既設再処理施設及び既設特定廃棄物管理施設「発電用原子炉施設に関する耐震設計審査指針」等の改訂に伴う耐震安全性評価報告書の再点検について（概要）

1. はじめに

図-1 主排気筒 モデル図（鉛直方向）

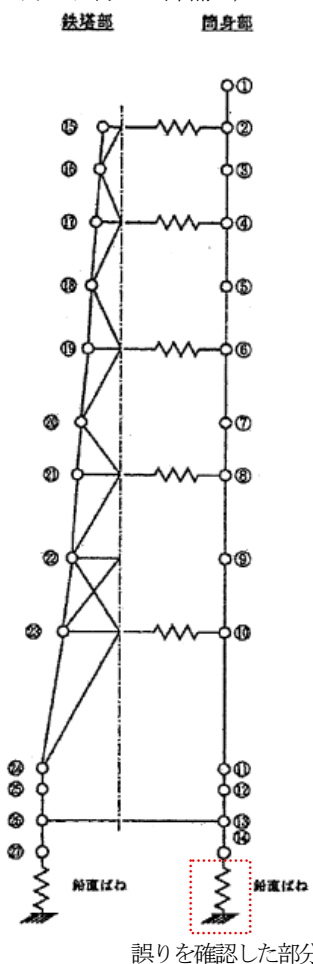
①主排気筒における入力データの誤り

主排気筒の地震応答解析は1/4モデルで行っているが、入力根拠書の作成にあたっては、筒身部の鉛直方向の地盤ばねの剛性(Kv)・減衰係数(Cv)をフルモデルの値から1/4モデル用の値に変換せずに計算機プログラムに入力していた。

表-1 主排気筒 筒身部 鉛直方向の地盤ばね（正誤表）

Kv(kN/m)	Cv(kN・s/m)
誤	1.013 × 10 ⁸	1.448 × 10 ⁸
正	2.533 × 10 ⁷	3.514 × 10 ⁵

正しいデータを入力して地震応答解析を実施し、その結果を用いて主排気筒関連施設の発生応力等を算出した結果、いずれも発生応力が評価基準値を下回っており、耐震安全性に影響がないことを確認した。
